МЕТОД ИСПЫТАНИЙ НА УДАР

ГОСТ 23046—78

Изменение № 1 ГОСТ 23046—78 Соединения паяные. Метод испытаний на удар
Постановлением Государственного комитета СССР по стандартам от 17.12.93
№ 6195 срок введения установлен

Черт. 1

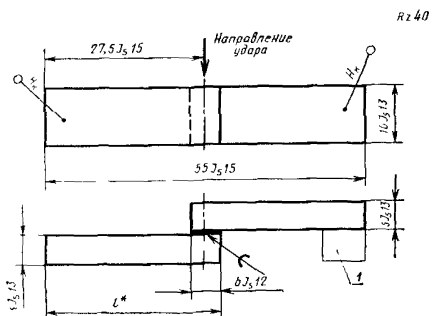
Пункт 1.2. Чертеж 1. Заменить обозначение: $\sqrt[10]{Rz40}_{на} \sqrt$;

слова под чертежом. Заменить слова: «Величина нахлестки» на «Ширина нахлестки»;

Черт. 2

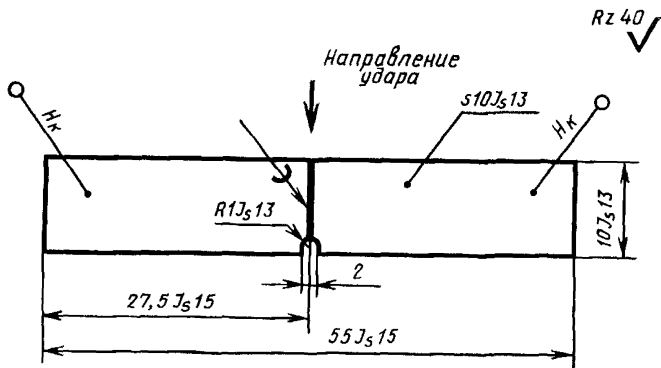
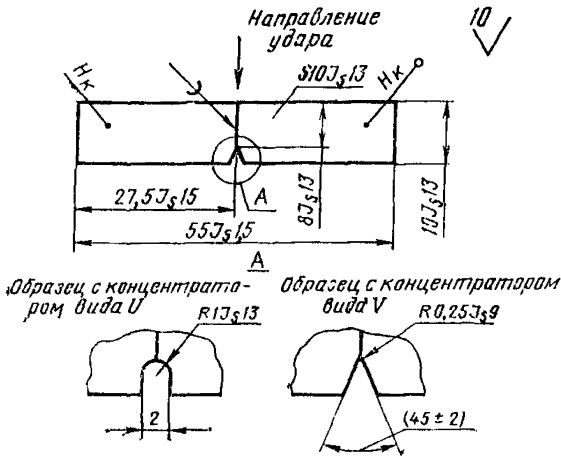
чертеж 2 заменить новым:

Примечание. Выбор вида концентратора — по ГОСТ 9454—78.

Черт. 3

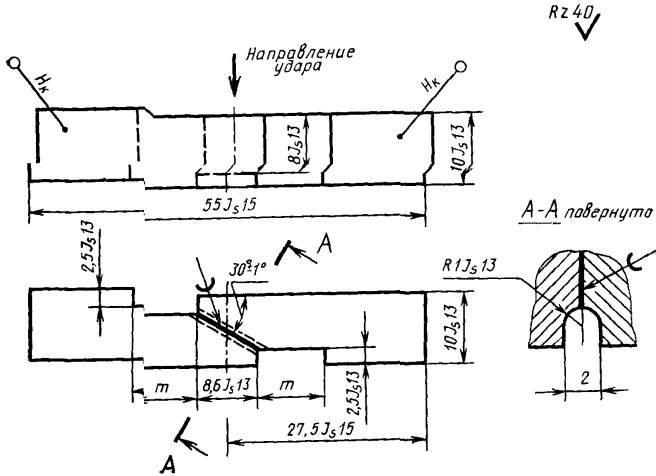
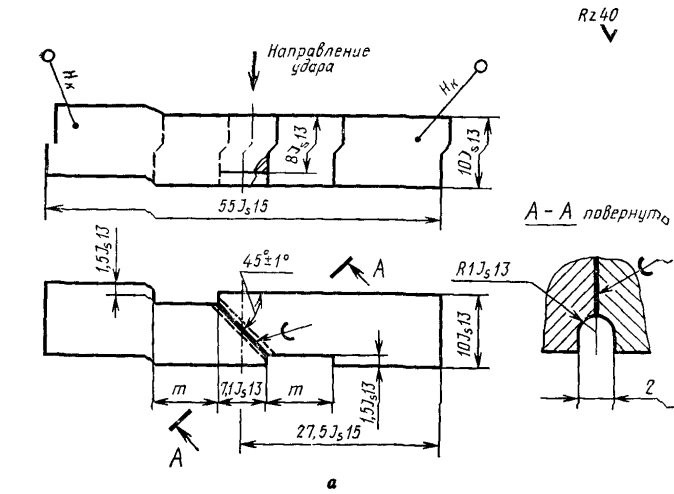
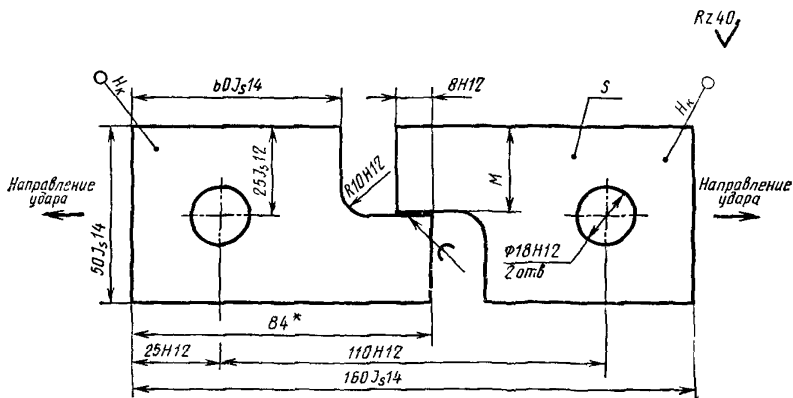
Чертежи 3 и 4. Заменить обозначение: $Rz40$ на \checkmark (3 раза).

Черт. 5

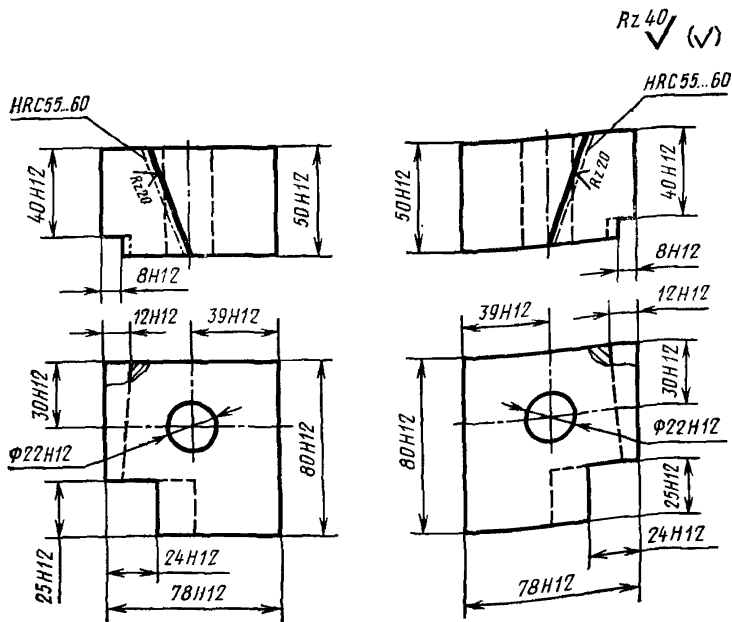
чертеж 5. Заменить обозначения: $\sqrt[5]{\frac{Rz20}{na}}$ (2 раза); $\sqrt[10]{\frac{Rz40}{na}}$

Ударный груз
с запасом потенциальной энергии 200 Дж
для маятникового копра МК30А

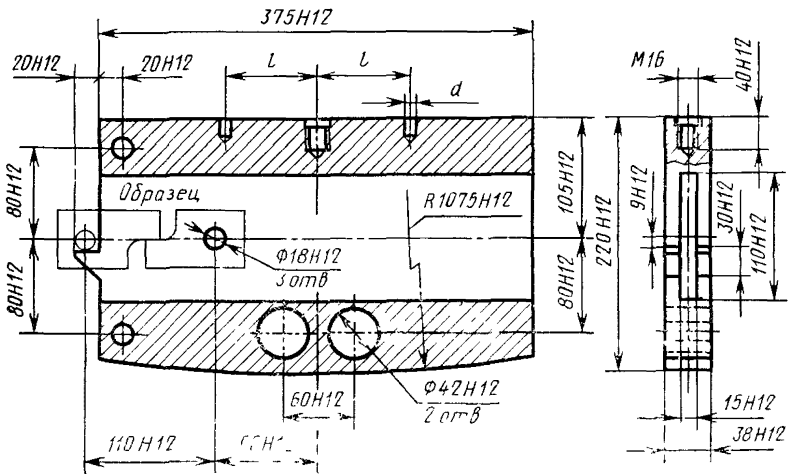
Приложение 1. Заменить обозначение: $\sqrt[5]{\frac{Rz20}{na}}$
